**COMUNICACIÓN
ACTO ADMINISTRATIVO**

Referencia: Expediente: LAM5678

Asunto: Comunicación Resolución No. 00391 del 20/03/2018

Figura 2.5 Áreas de Influencia Indirecta y Directa Físico-biótica del proyecto

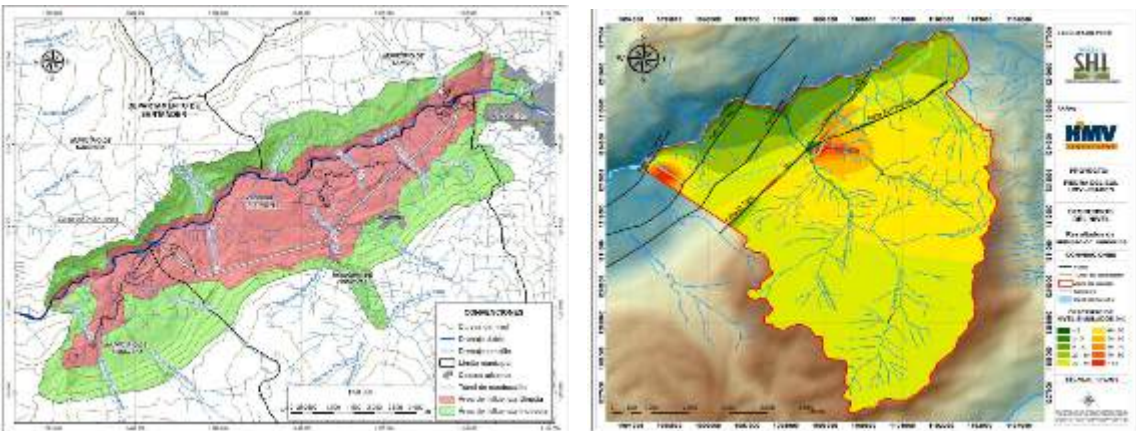
Además, una comparación entre la Figura 2.5 Áreas de Influencia Indirecta y Directa Físico-biótica del proyecto, presentado por la empresa en el capítulo 2, página 8 y la Figura 3.54 Zona de posible afectación del túnel de conducción. Escenario A (capítulo 3, página 139), muestra una incoherencia entre lo planteado como áreas de afectación en lo que respecta al recurso hídrico subterráneo. Se evidencia un análisis aislado y parcializado, excluyendo al casco urbano de Pinchote y la cuenca hidrológica de la quebrada La Pinchota del Área de Influencia Directa - AID, siendo estas, las áreas de mayor afectación por abatimiento de los niveles simulados.

Figura 2.5 Áreas de Influencia Indirecta y Directa Físico-biológica del proyecto.

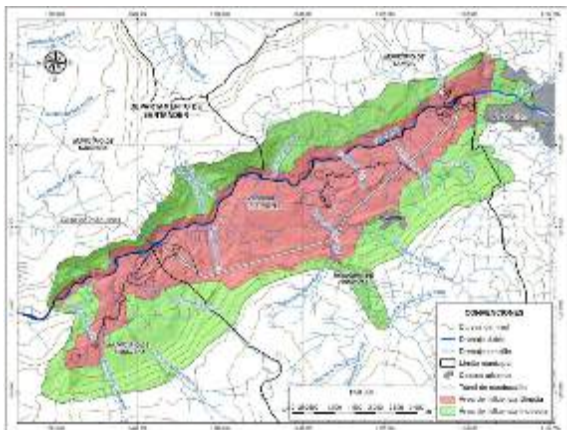
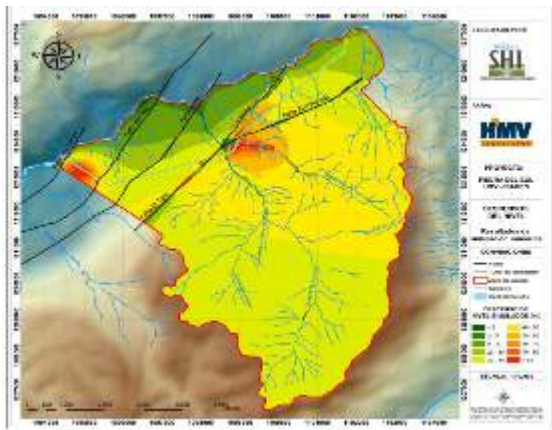
Una comparación entre la Figura 2.5 Áreas de Influencia Indirecta y Directa Físico-biótica del proyecto, presentado por la empresa en el capítulo 2, página 8 y la Figura 3.54 *Zona de posible afectación del túnel de conducción. Escenario A* (capítulo 3, página 139), muestra una incoherencia entre lo planteado como áreas de afectación en lo que respecta al recurso hídrico subterráneo. Se evidencia un análisis aislado y parcializado, excluyendo al casco urbano de Pinchote y la cuenca hidrológica de la quebrada La Pinchota del área de influencia directa, siendo estas, las áreas de mayor afectación por abatimiento de los niveles simulados.

Figura 3. Comparativo de diseños de infraestructura

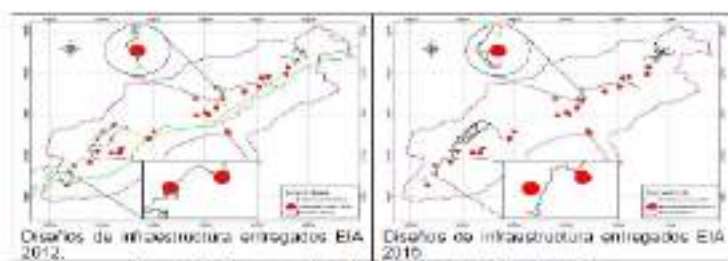
Lo anterior, demuestra como las Empresas Promotoras del Proyecto desde los diseños evitan impactos, como es en este caso la afectación de puntos de agua, precisamente por el reconocimiento de la situación delicada respecto al recurso y con el fin de evitar una afectación innecesaria (ver plano 2148-08-Cv-DW-067 del EIA con 4120-E1-102020 del 12 de agosto de 2011 y ver plano 16 “VIA A CASA DE MAQUINAS” del EIA con información adicional con radicado 2015006374-1-00 DEL 10 de febrero de 2015).

Figura 3.64 DHI para manantiales y quebradas y descensos simulados con el modelo numérico

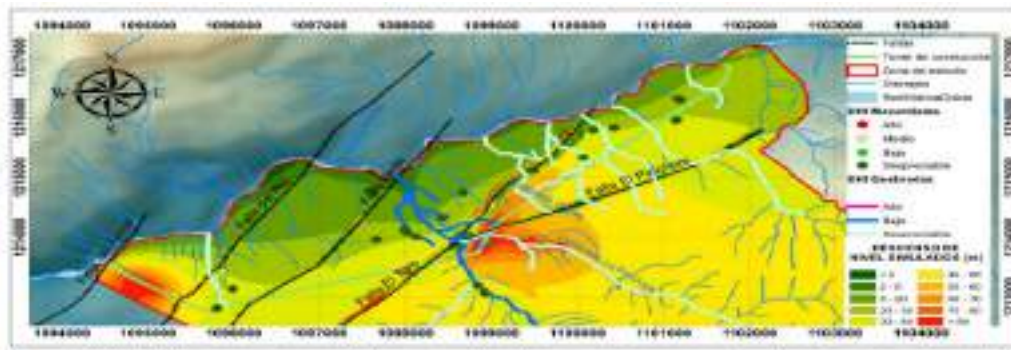
La comparación realizada en el documento (Figura 3.64; capítulo 3; página 156) y en el cual resalta la coherencia relativa entre el modelamiento numérico y el DHI, generando una alerta de monitoreo en la quebrada La Laja. Sin embargo, se evidencia ciertas incongruencias en el análisis comparativo. Por ejemplo: para la modelación matemática la mayor afectación por el abatimiento de niveles en la zona, se encuentra localizada en la confluencia de los sistemas de fallas de El Toro y El Pinchote, siendo la Quebrada La Pinchota, el drenaje con mayor afectación, mientras que el método DHI considera despreciable la afectación para este cuerpo de agua. Por otro lado, los manantiales se consideran de muy baja afectación (despreciable por utilizar el término propuesto) con la metodología DHI y en una zona con descensos entre 20 y 40 metros de abatimiento.

Figura 3.64 DHI para manantiales y quebradas y descensos simulados con el modelo numérico

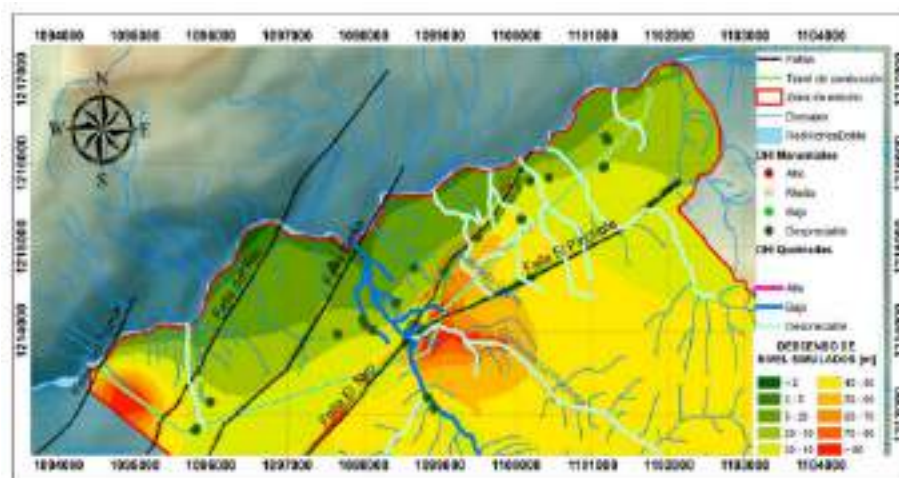
Teniendo en cuenta que el análisis DHI es un método probabilístico y que la modelación numérica es de carácter interpretativo con alto grado de incertidumbre, la sociedad recurrente realiza una comparación de resultados en el documento (Figura 3.64; capítulo 3; página 156), en el cual resalta la coherencia relativa entre el modelamiento numérico y el DHI, generando una alerta de monitoreo en la quebrada La Laja. Sin embargo, se evidencian ciertas incongruencias en el análisis comparativo; por ejemplo: para la modelación matemática la mayor afectación por el abatimiento de niveles freáticos en la zona, se encuentra localizada en la confluencia de los sistemas de fallas de El Toro y El Pinchote, siendo la Quebrada La Pinchota, el drenaje con mayor afectación, mientras que para el método DHI se considera despreciable la afectación en este cuerpo de agua.

Por otro lado, los manantiales se consideran de muy baja afectación (despreciable por utilizar el término propuesto) con la metodología DHI en una zona con descensos entre 20 y 40 metros de abatimiento.

Figura 36. Relación Manantial vereda ojo de agua versus obras.

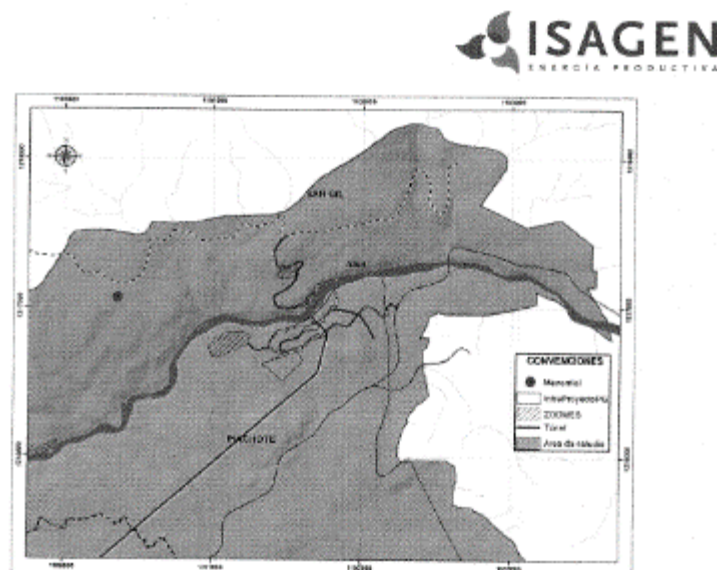
ISAGEN manifiesta que, en la Vereda Ojo de Agua del municipio de San Gil, se realizó el inventario de manantiales, por HMV Ingenieros e Hidrocercos en el año 2010 y 2011, dentro del cual se identificó el manantial Ojo de agua, identificado con el ID 15, en las coordenadas 1.100.356 E y 1.217.061 N, ver Tabla 3.12, numeral 3.2.5.3. Inventario de puntos de agua. Adicionalmente, en la vereda Ojo de agua, las obras que se realizarán corresponden a la vía de acceso al contrafuerte derecho y una zona de depósito, las cuales no entrarán en conflicto con el manantial identificado, tal como se observa en la siguiente figura.

Figura 3.64 DHI para manantiales y quebradas y descensos simulados con el modelo numérico

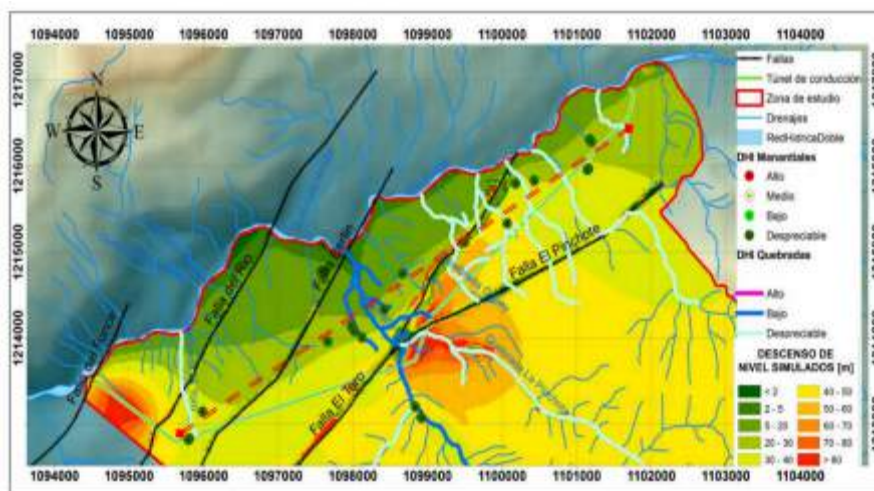
En relación con las variaciones del nivel freático la modelación numérica muestra un descenso en los niveles de 5 hasta 40 metros, sobre el corredor de descarga que conforman los manantiales inventariados y que son altamente sensibles a cualquier fluctuación por mínima que esta sea. Este impacto tendría un carácter irreversible si se tiene en cuenta la descripción presentada en el Estudio de Impacto Ambiental- EIA, por lo que su importancia estaría en crítico. Ahora bien, el análisis con el método DHI considera despreciable la afectación para los cuerpos de agua y los manantiales, por lo que la importancia de este impacto estaría como bajo a muy bajo. Razón por la cual, esta Autoridad no encuentra coherencia en los resultados presentados.

Figura 2.5 Áreas de Influencia Indirecta y Directa Físico-biótica del proyecto.

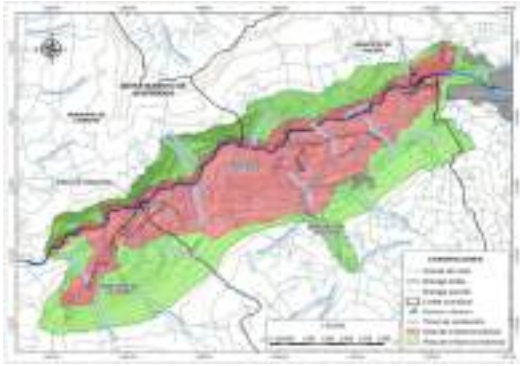
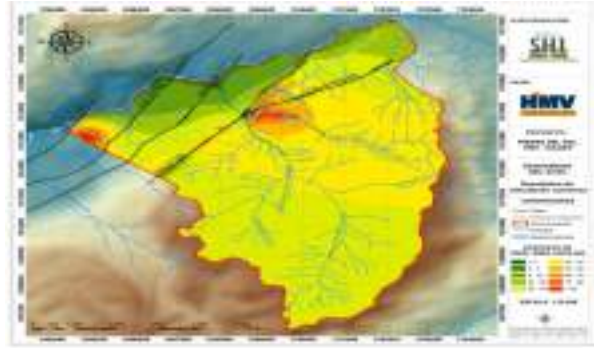
Además, una comparación entre la Figura 2.5 *Áreas de Influencia Indirecta y Directa Físico-biótica del proyecto*, presentado por la empresa en el capítulo 2, página 8 y la Figura 3.54 *Zona de posible afectación del túnel de conducción. Escenario A* (capítulo 3, página 139), muestra una incoherencia entre lo planteado como áreas de afectación en lo que respecta al recurso hídrico subterráneo. Se evidencia un análisis aislado y parcializado, excluyendo al casco urbano de Pinchote y la cuenca hidrológica de la quebrada La Pinchota del área de influencia directa, siendo estas, las áreas de mayor afectación por abatimiento de los niveles simulados.
